ZP 271.12.2025.6

W związku z pytaniami o wyjaśnienie treści specyfikacji warunków zamówienia, związanych z realizacją zadania pn. **Budowa ścieżki rowerowej Borsk-Wiele-Lubnia**, Zamawiający wyjaśnia:

Barierki:

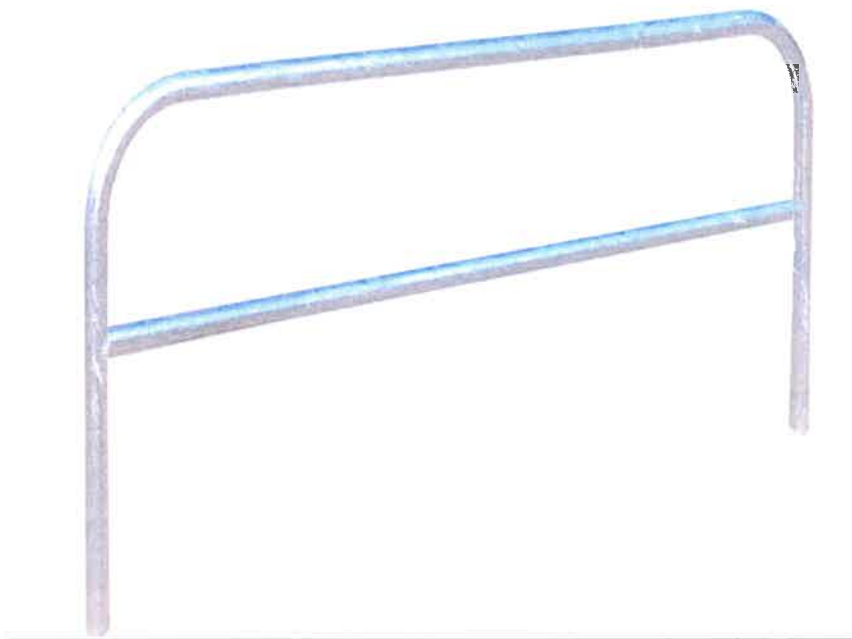
- 3) Prosimy o zamieszczenie SST dotyczące barier ochronnych.

Barierki drogowe i zabezpieczające wzdłuż ścieżki rowerowej należy przyjąć w standardzie typowym, zgodnym z obowiązującymi przepisami i warunkami technicznymi.
